Technical change to 3- and 4-pole unshielded M8 cord sets

The 3- and 4-pole unshielded M8 cord sets will be lead-free in accordance with ROHS requirements, without the exception 6c. The changeover to the new design is carried out on the article number.

Old design	New design
M8 socket straight 	
M8 socket angled 	
M8 pin straight 	
M8 pin angled

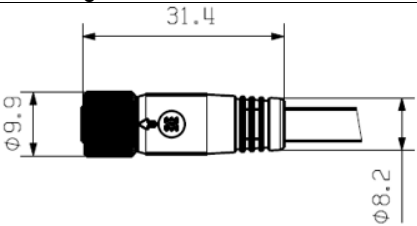
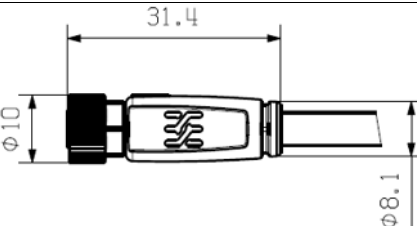
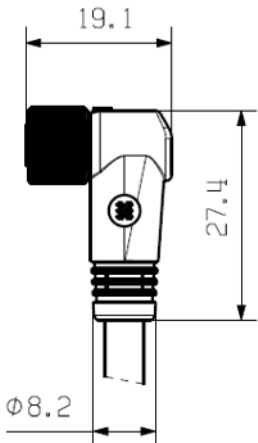
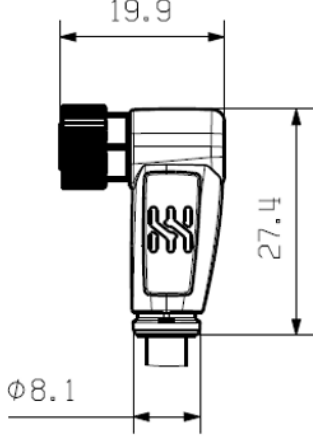
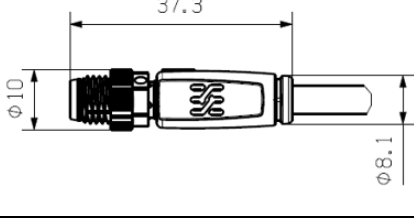
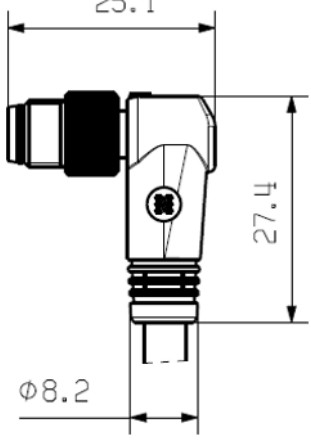
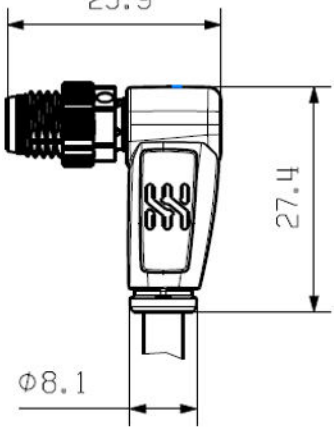
Until now, lead-containing materials were used for some components of the affected articles. As part of the changeover, these will be converted to lead-free materials so that the products in the new design comply with the RoHS Directive without the exception 6c. The new design will change the Dimensions slightly. See the Table Below for Details.

Altes Design	Neues Design
M8 Buchse gerade

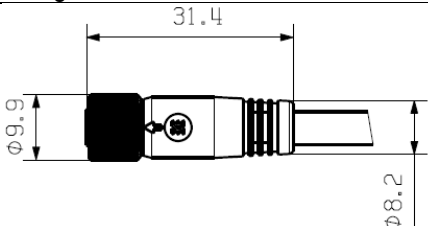
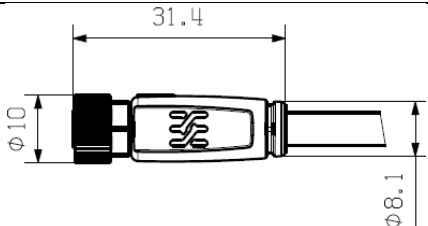
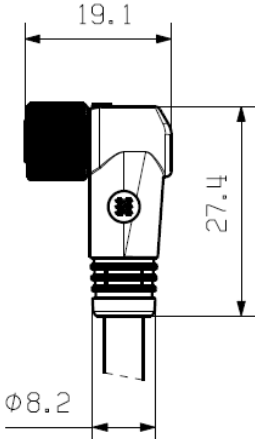
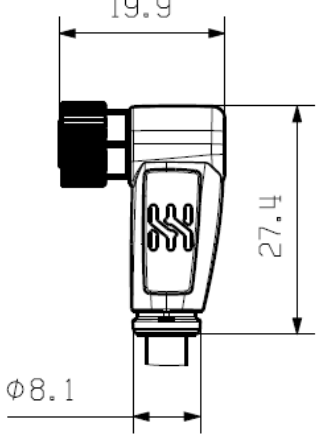
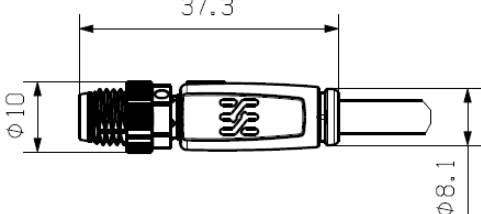
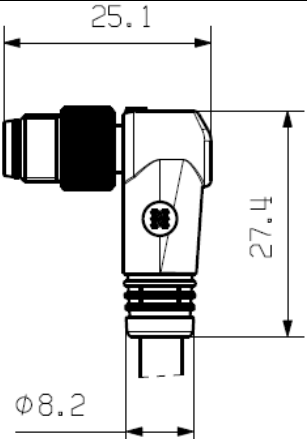
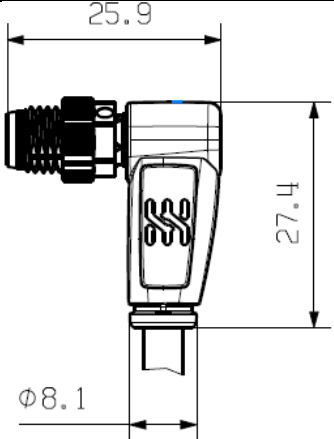
Bislang wurden für einige Komponenten der betroffenen Artikel bleihaltige Materialien verwendet. Im Zuge der Umstellung werden diese auf bleifreie Materialien umgestellt, sodass die Produkte im neuen Design der RoHS-Richtlinie ohne der Ausnahme 6c entsprechen. Durch das neue Design ändert sich das Maß der Schutzschlauchaufnahme von 8,1 auf 8,2 mm. Durch das neue Design kommt es zu geringen Veränderungen der Abmaße. Die neuen Maßzeichnungen finden Sie in der u.s. Tabelle.
